9 OKTOBER 1998. — Koninklijk besluit tot bepaling van de vereisten voor de aanleg van verhoogde inrichtingen op de openbare weg en van de technische voorschriften waaraan die moeten voldoen. — Errata

In het *Belgisch Staatsblad* nr. 208 van 28 oktober 1998 worden op : bl. 35436, de tekst en de tekening vervangen door de volgende :

9 OCTOBRE 1998. — Arrêté royal fixant les conditions d'implantation des dispositifs surélevés sur la voie publique et les prescriptions techniques auxquelles ceux-ci doivent satisfaire. — Errata

Figuur 1

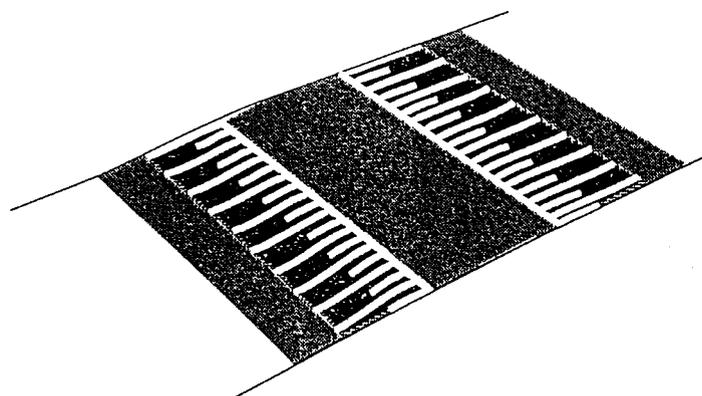
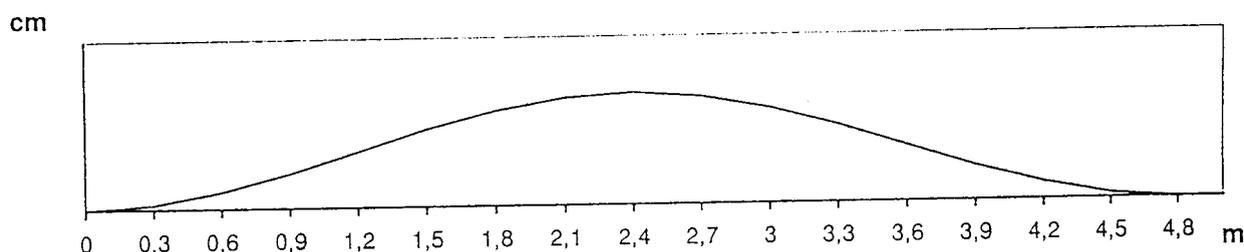
Au *Moniteur belge* n° 208 du 28 octobre 1998, texte néerlandais : p. 35436, le texte et le dessin doivent être remplacés par les suivants :

Tabel 1

$Y = 0,06 [1 - \cos(2\pi - X/L)]$																	
X(m)	0	0,30	0,60	0,90	1,20	1,50	1,80	2,10	2,40	2,70	3,00	3,30	3,60	3,90	4,20	4,50	4,80
Y (cm)	0	0,46	1,76	3,70	6,00	8,30	10,24	11,54	12,00	11,54	10,24	8,30	6,00	3,70	1,76	0,46	0

figuur 1

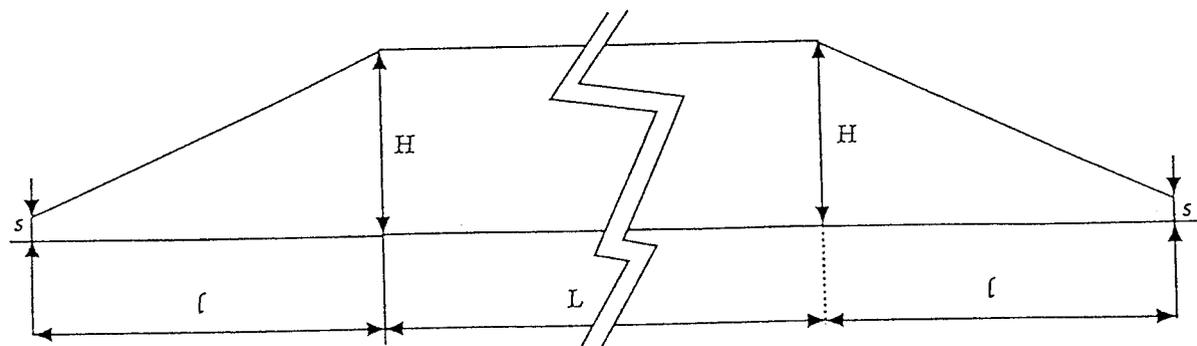
bl. 35441, de tekst en de tekeningen vervangen door de volgende :

p. 35441, le texte et les dessins doivent être remplacés par les suivants :

l = lengte van de op- en afrit (m)
 L = lengte van het bovenvlak (m)
 H = hoogte (cm)
 s = beginrand (mm)

Figuur2

Hoogte en gemiddelde helling van de plateaus met sinusoidale op- en afrit
